CCR-VIA -- COMITATO DI COORDINAMENTO REGIONALE PER LA VALUTAZIONE D'IMPATTO AMBIENTALE

Giudizio n° 4435 **Del** **12/12/2024**
Prot. n° 24/0398371 **Del** **15/10/2024**

Oggetto: Istanza per l'avvio del procedimento di Verifica di assoggettabilità a VIA ai sensi dell'art. 19 del D.Lgs. 152/2006 e ss. mm. e ii., relativa al progetto "Opere di difesa spondale Fiume Treste – Cluster F"

STOGIT S.P.A. – Opere di difesa spondale Fiume Treste – Cluster F

RIEVO PLANALTIMETRICO Scala 1:500

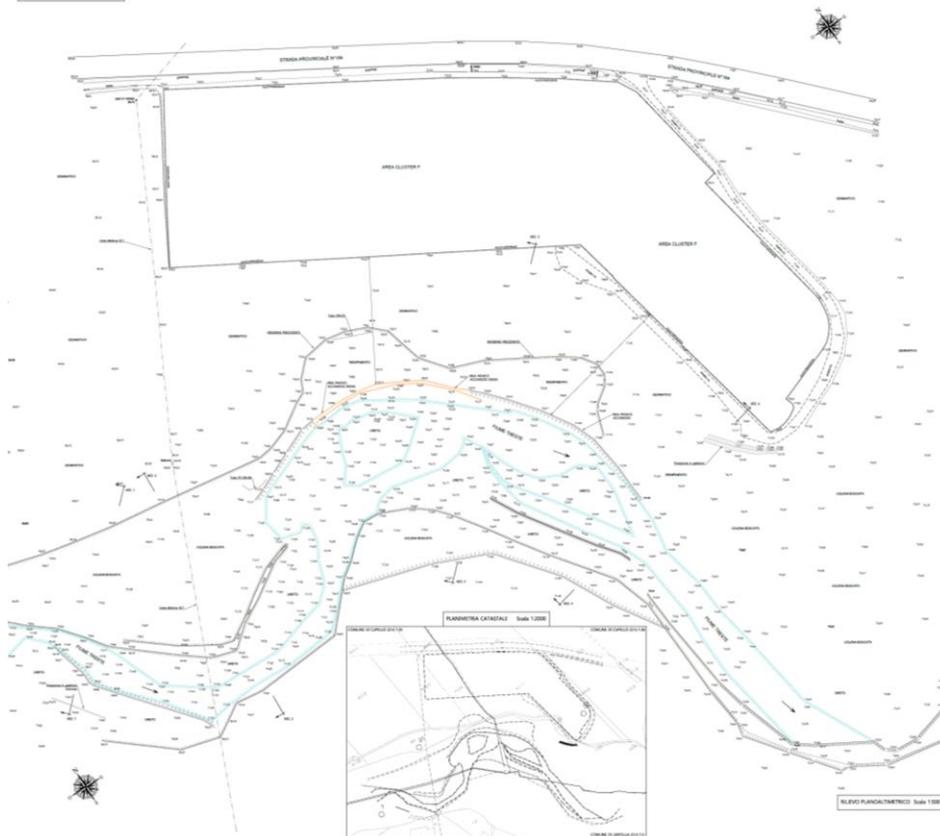
Rilevato che all'interno della planimetria *Rilievo planoaltimetrico e planimetria catastale stato di progetto* è presente una label che indica un cunettone ulteriore di lunghezza 66 m, che non compare in planimetria e che è necessario chiarire se le attività di riprofilatura dell'alveo interesseranno un tratto di m. 405 o m. 200 di lunghezza;

1. **descriva, con maggior dettaglio, le attività di cantiere comprensive delle opere necessarie alla gestione dell'alveo quali:**
 - **ture di sbarramento tracimabili;**
 - **deviazioni dell'alveo di magra;**
 - **creazione/mantenimento dinamico di alveo di magra;**
2. **chiarisca se è prevista la realizzazione di un ulteriore cunettone di lunghezza 66 m.;**
3. **indichi inequivocabilmente la lunghezza del tratto di alveo oggetto delle attività di riprofilatura;**
4. **valuti, in relazione alla componente biodiversità, di cui all'art. 5, c.1, lett. c) del D. Lgs. 152/06 e ss.mm.ii., gli effetti diretti ed indiretti sulle specie ed habitat in fase di cantiere ed esercizio, anche a valle dell'area di intervento, proponendo eventuali ulteriori misure per evitare e prevenire possibili impatti significativi e negativi.**
